Oggetto: Chiarimenti in merito ai lavori svolti presso l'asilo di Arogno

RISPOSTA alla sua interrogazione dell'11 dicembre 2025 riguardante i chiarimenti in merito ai lavori svolti presso l'asilo di Arogno

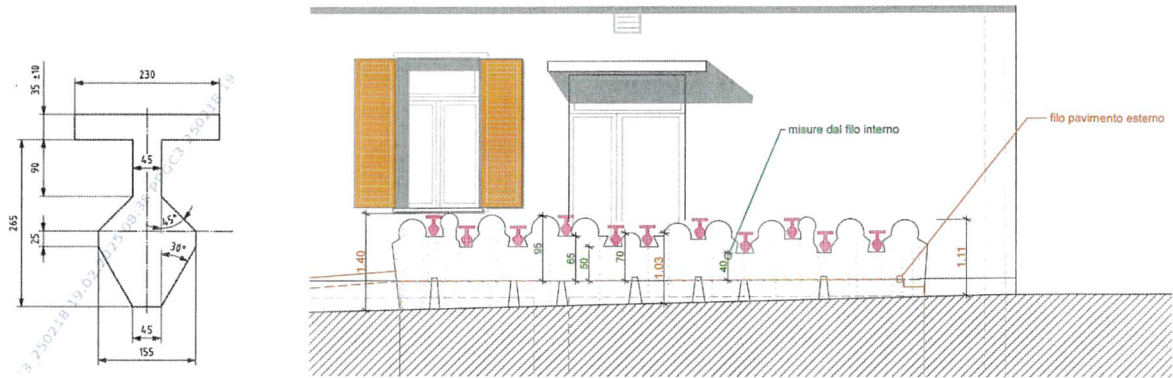
- a) il tubo in rame che sporge sopra il tetto (come da fotografia): quale funzione svolge?
- b) tale elemento non risulta deturpante per il paesaggio circostante?
- c) all'entrata dell'asilo è stata installata una ringhiera che, a prima vista, non sembra conforme alle norme di sicurezza: esiste un rapporto che ne attesti la conformità, in particolare per quanto riguarda l'altezza di 90 cm dal suolo?

- c) Il parapetto di contenimento non è stato eseguito per una problematica legata all'altezza del dislivello, per questo l'altezza è inferiore al 1.00m, ma è stata

eseguita per la contenibilità e messa in sicurezza dei bambini all'uscita, un sistema di identificazione dello spazio .

In merito alla sicurezza: il disegno è stato esaminato dal capo delegato della regione svizzera meridionale UPI, il quale ha indicato ai progettisti una sagoma che andava inserita in ogni spazio libero per garantire che la testa dei bambini non rimanesse incastrata e così è stata disegnata ed eseguita.
